柏崎刈羽原子力発電所6号及び7号炉審査資料	
資料番号	KK67-0098 改07
提出年月日	平成28年10月3日

## 柏崎刈羽原子力発電所 6号及び7号炉

津波による損傷の防止について  
(指摘事項に対する回答)

## 耐津波設計に関するコメント回答

最大せん断応力比分布[防潮堤あり・なし]

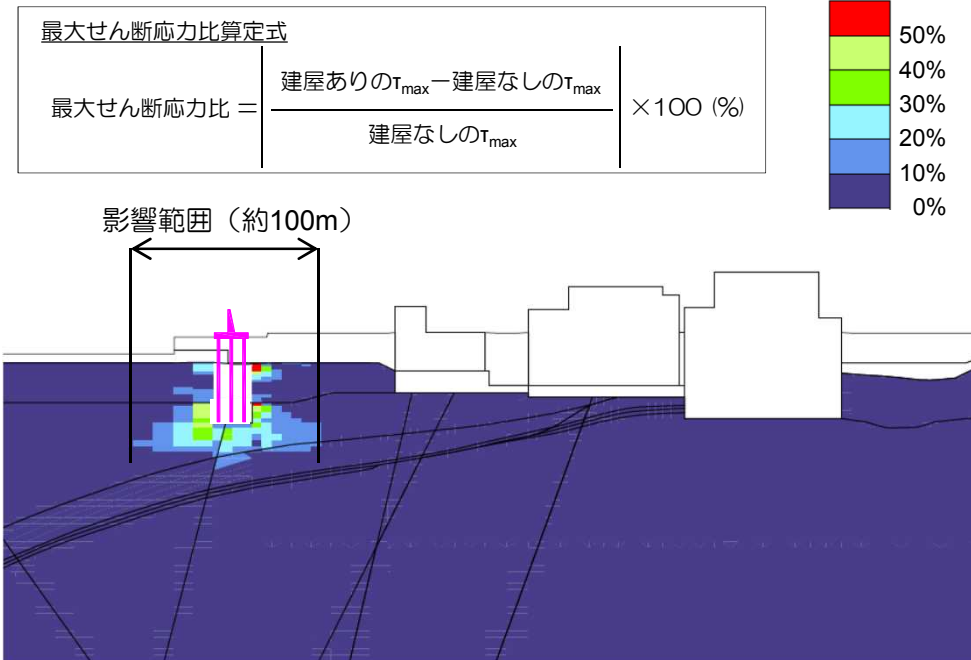
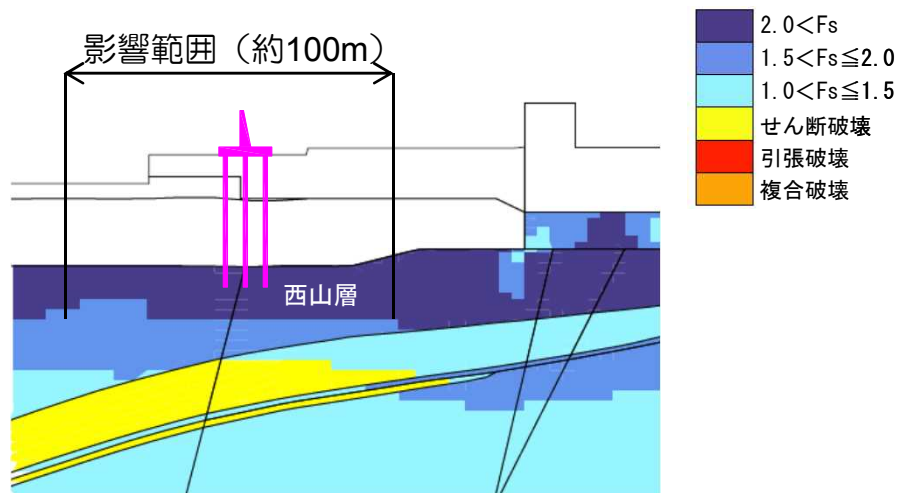
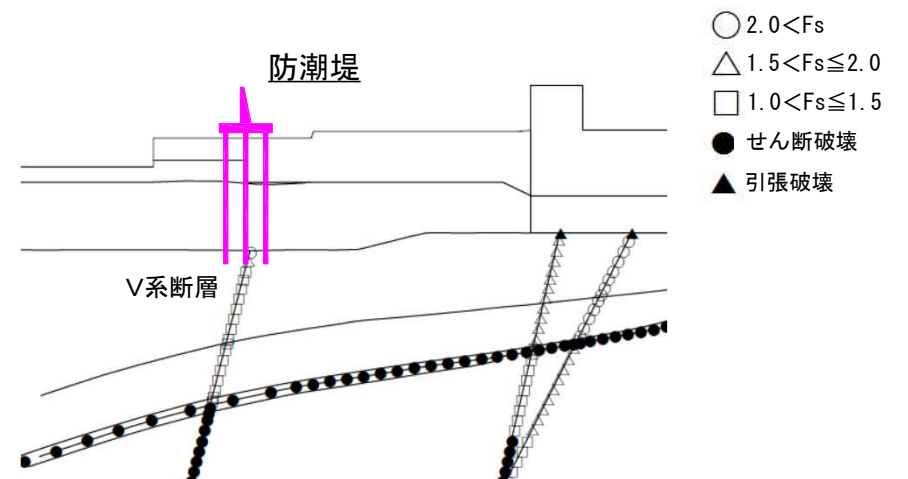
コメント日	ヒアリング コメント
H28.5.13	基準地震動Ssが作用した場合でも、V系断層における弱面上のずれ等が発生しないことを含め、防潮堤を十分に支持することができる地盤であることを示すこと。
H28.5.31	防潮堤支持性能評価に関して、原子炉建屋（3号炉原子炉建屋内緊急時対策所）の汀線平行方向及び直交方向断面を防潮堤の支持性能評価断面として用いることについて、F5断層と3V-1断層で形成されるくさび形の地塊の安定性の考え方を整理した上で、代表性・網羅性の観点から説明を追加すること。

- 防潮堤が設置されたことによる影響について、防潮堤のある場合とない場合の動的解析を行い、最大せん断応力比より影響範囲を検討した。なお、杭基礎部の地盤を剛体相当に設定することで、地盤への影響範囲が保守的に広く評価されるよう検討を行った。
- 防潮堤設置による地盤への影響範囲は保守的な検討において100m程度であり、この範囲の地盤安定性について確認した。
- 防潮堤の影響範囲における西山層及びV系断層は、概ね地震時に破壊していないことから、十分な支持性能を有しており安定であると判断できる。

3号炉原子炉建屋汀線平行断面

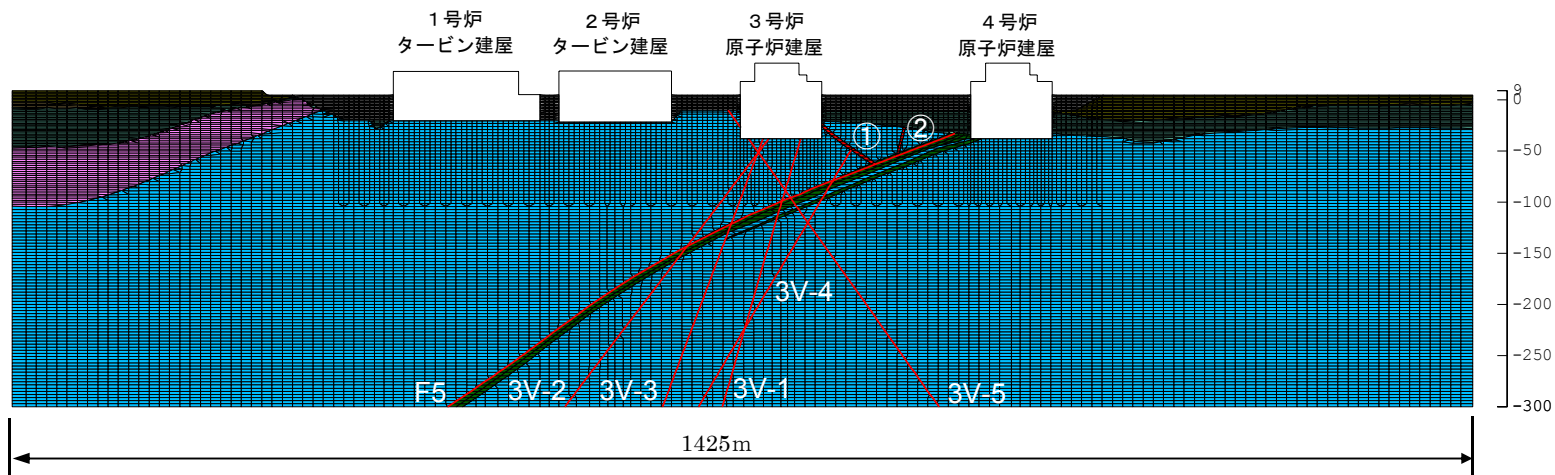
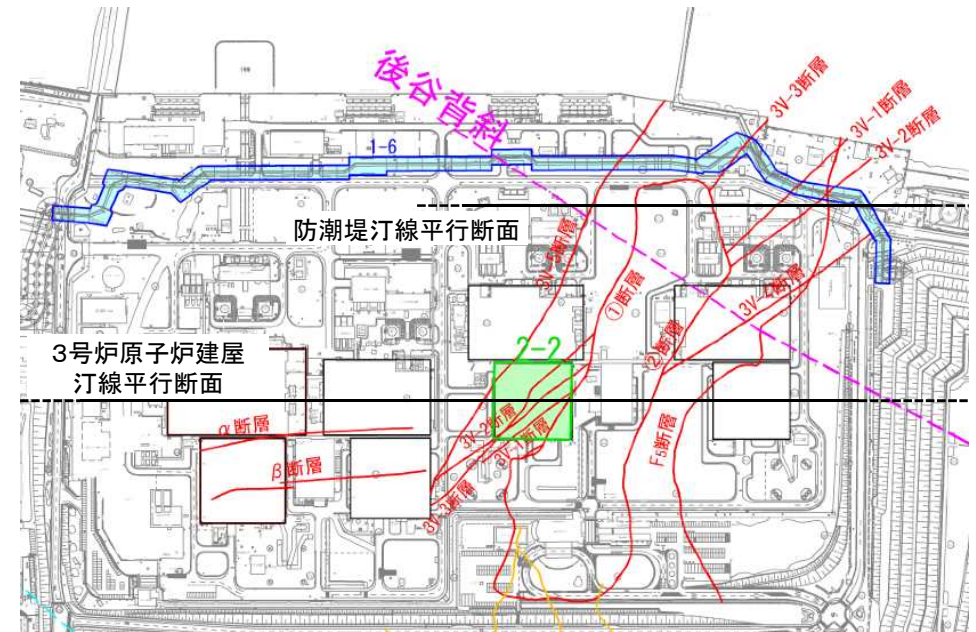
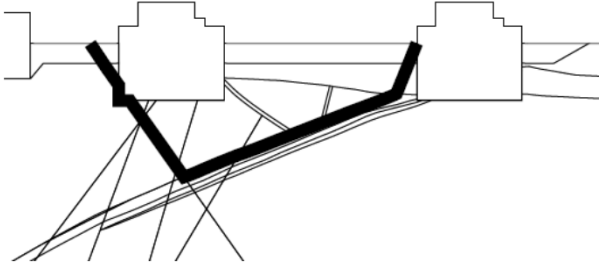
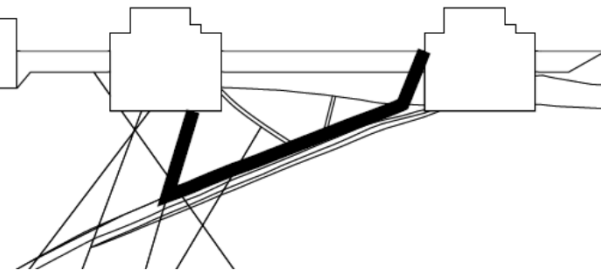
防潮堤支持性能評価に関して、原子炉建屋（3号炉原子炉建屋内緊急時対策所）の汀線平行方向及び直交方向断面を防潮堤の支持性能評価断面として用いることについて、F5断層と3V-1断層で形成されるくさび形の地塊の安定性の考え方を整理した上で、代表性・網羅性の観点から説明を追加すること。

- さらに、防潮堤縦断面におけるF5 断層と3V-1 断層で形成されるくさび形的地塊の安定性について、断層の分布状況が類似している3号炉原子炉建屋平行断面を用いてすべり安全率による評価を実施した。

- 評価は、V系及びF5断層を通るすべり線として、2通りのすべり線形状を設定して行った。
- 入力地震動には、既往の評価ですべり安全率が最も厳しい基準地震動Ss-1を選定した。
- すべり安全率による評価の結果、V系及びF5断層を通るすべり線に対するすべり安全率は1.5以上であり、防潮堤支持地盤は十分な支持性能を有していることを確認した。

すべり安全率((3, 4号炉原子炉建屋汀線平行断面)  
〔V系及びF5断層を通るすべり, 基準地震動Ss-1〕

図1 止水板の評価フロー

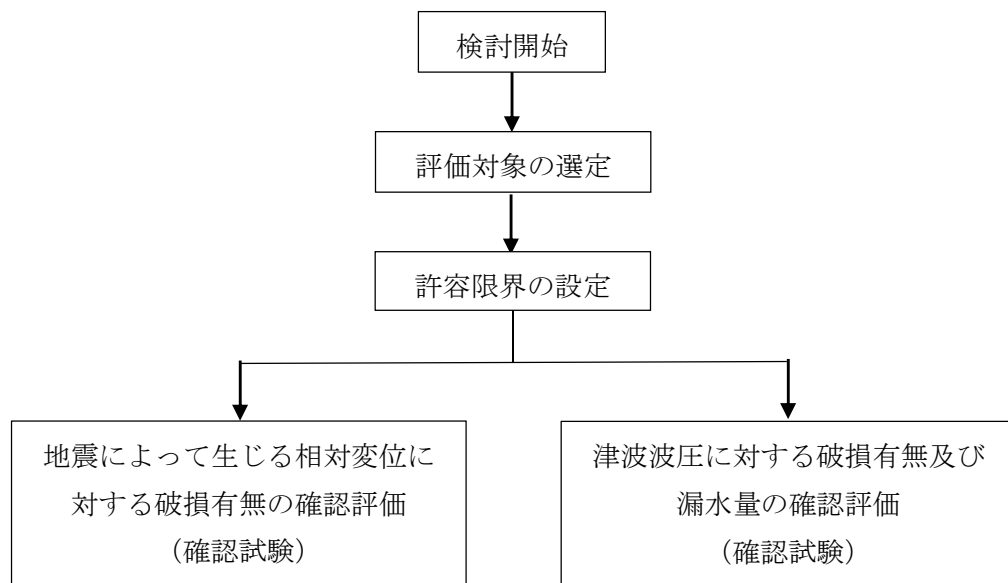
止水板の浸水防止機能確認の試験条件・方法について説明すること。

止水板の浸水防止機能確認試験の方針について別紙1に記載する。地震時については基準地震動  $S_s$  に対するブロック間の相対変位に対し、変位追従性を確認する。また、津波時については津波時最大相対変位（地震時の残留相対変位＋余震時の最大相対変位）を考慮した漏えい試験を行い、有意な漏水が起きないことを確認する。尚、試験結果を満たさない場合は対策工を講じ止水機能を確保する。

止水板の評価方針として、地震に伴って生じる構造物間の相対変位に対して、止水板が破損しないことを確認する。また、津波による波圧に対し、止水板が破損しないこと及び止水板からの有意な漏水が起きないことを確認する。評価フローを図1に示す。

図 1 : 循環水ポンプの構造

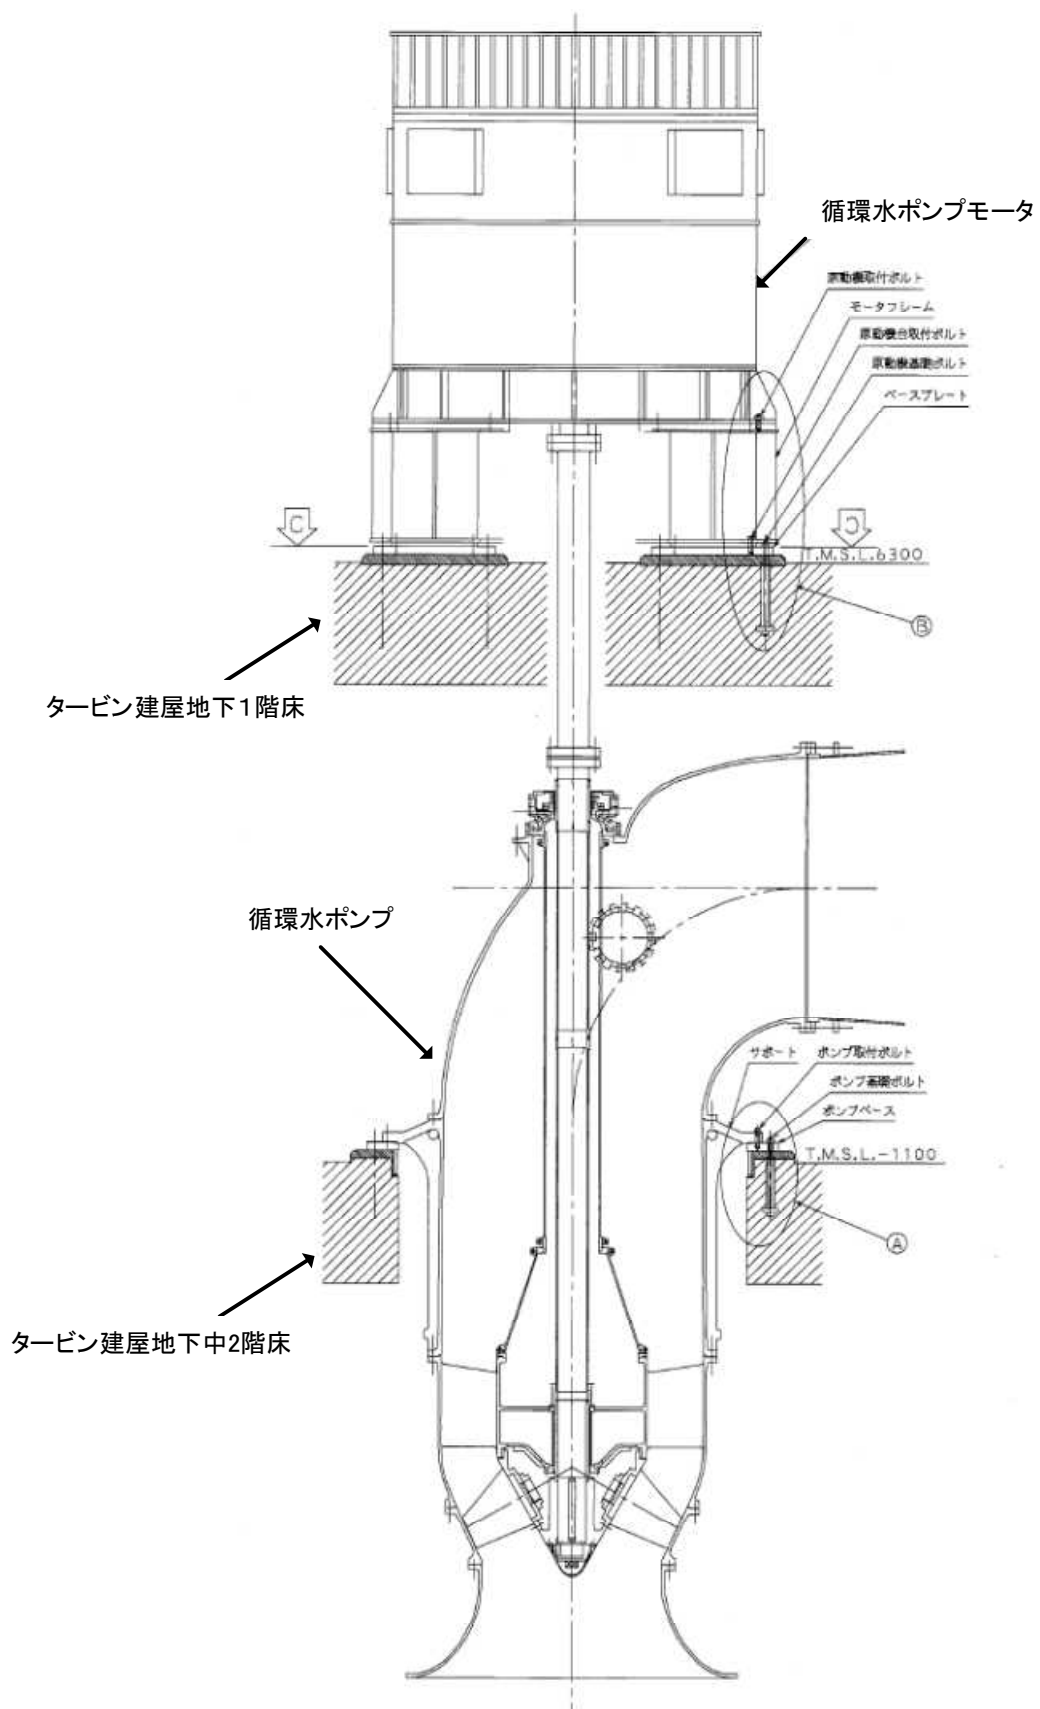
火災により影響を受ける建屋貫通部止水処置箇所の有無及びそれに対する評価上の考え方について説明すること。

循環水ポンプは、モータがタービン建屋地下 1 階の床面に設置されていると共に、ポンプがタービン建屋地下中 2 階に設置されており、ポンプとモータはシャフトにより連結している（図 1 参照）。また、循環水ポンプは、軸受け冷却用の油約 1,500L をモータ部に設置されるオイルタンク内に保有する。

基準地震動  $S_s$  に対しては、モータ、ポンプそれぞれが転倒しないことを確認しており、大規模な火災が発生するほどの油漏えいは発生しないものと考えているが、別々の階層に設置されている機器がシャフトを介して連結しており、タービン建屋地下 1 階床とタービン建屋地下中 2 階床の層間変位を考慮した場合、微小な油漏えいが発生する可能性が否定できないため、保守的に保有する油が全て漏洩する想定のもと、循環水ポンプエリアに設置する浸水防止設備を隔離することにより、火災による止水機能喪失を防止する設計とする。
